近期有中心反映，华凌 K1 分体机接收信号差，经调查验证后，从 2007 年 1 月 1 日起生产的机器已对电控和结构作出整改，整改部件为①显示板电路板、②中间显示盒上盖、③回风格栅、④装饰板（香槟金/玫瑰红）。对于市场出现的此故障现象，请按如下指引操作：

国内营销公司顾客服务部

#### ①显示板电路板（2133235067）：

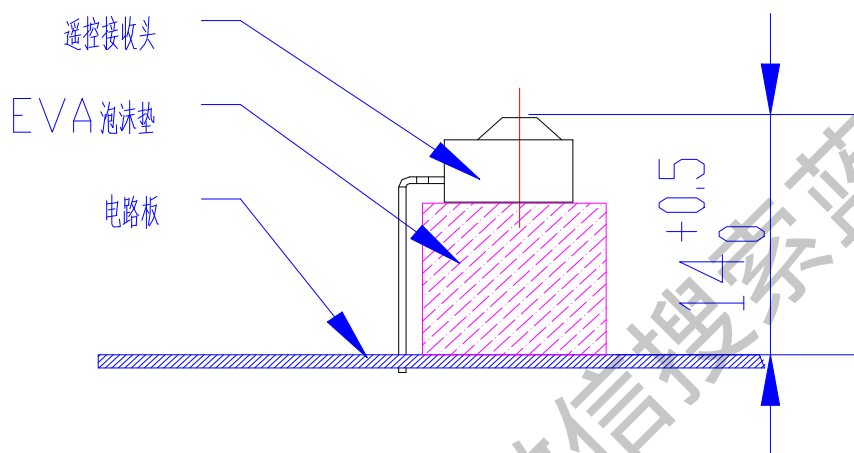
增加一个电解电容，一个电阻，印刷电路板改用半玻板，将聚乙烯泡沫垫（t7\*10\*10）换为 EVA 泡沫垫（t9\*10\*10）。

**注意：**保证遥控接收头到电路板的高度公差范围为 14~14.5mm，如下图所示。

#### ②中间显示盒上盖（2113235108）：

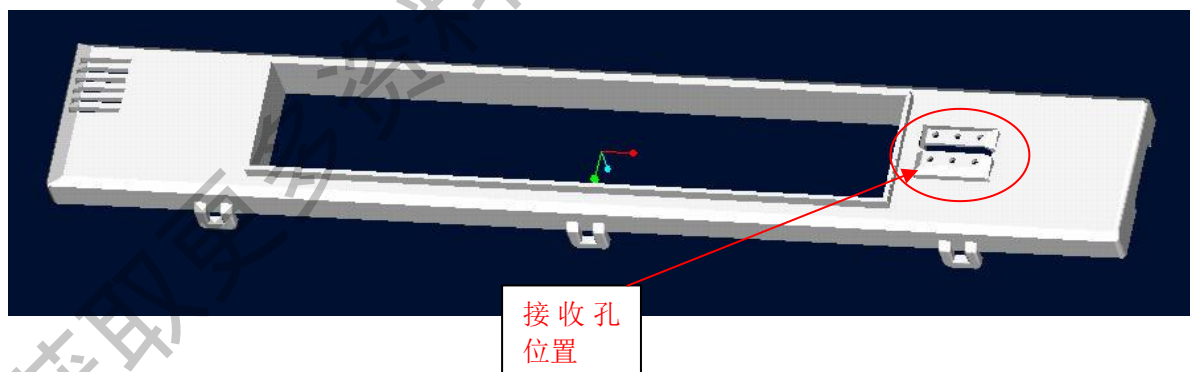
经修模后，与原来唯一不同的是，右侧的接收孔位置进行了改型和挖穿，如下图圈内所示：

#### ③回风格栅（K1 分体涂覆）（2113235051）：

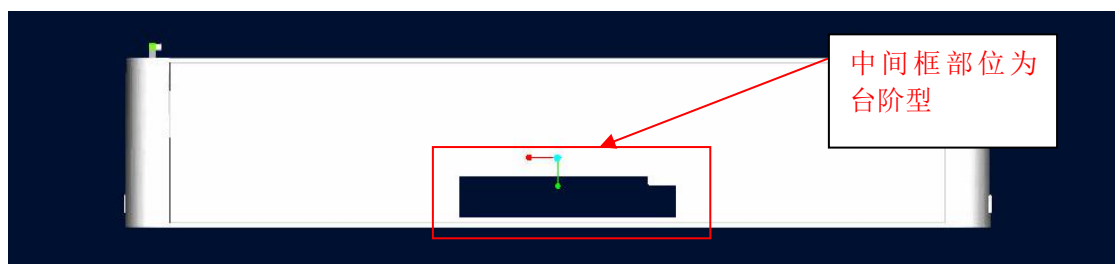
经修模后，与原来最大的不同是中间框部位进行了减胶，形状为台阶型，如下图框内所示：

④装饰板（香槟金）（2113235113）、装饰板（玫瑰红）（2113235112）：

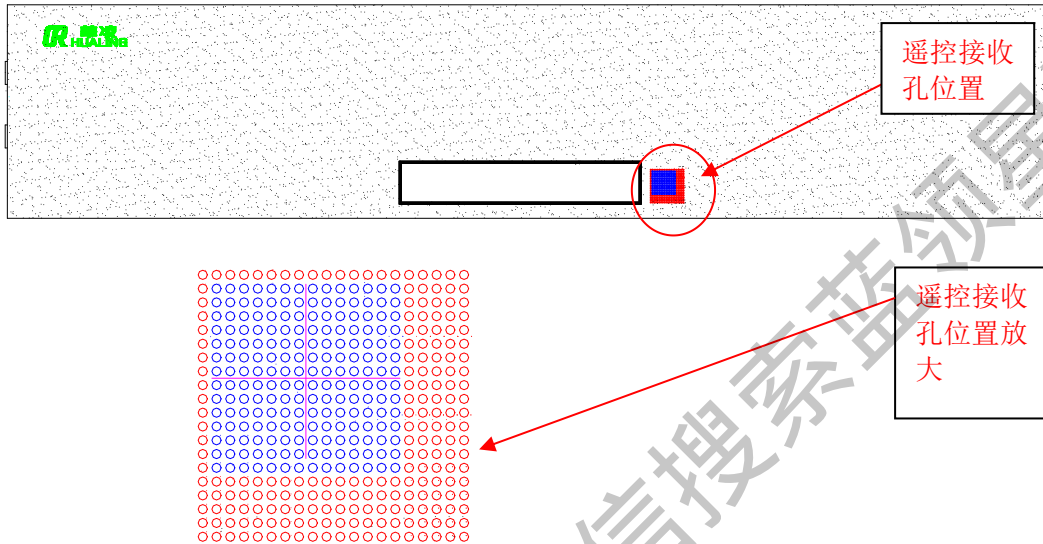
香槟金与玫瑰红两种装饰板的结构相同，两者之间只有丝印颜色的差别，它们同时作了以下修改：在装饰板的遥控接收孔位置，透孔的数量由原来的 14X14 排（蓝色孔），增加到现在的 20X20 排（蓝色+红色孔），如下图所示。
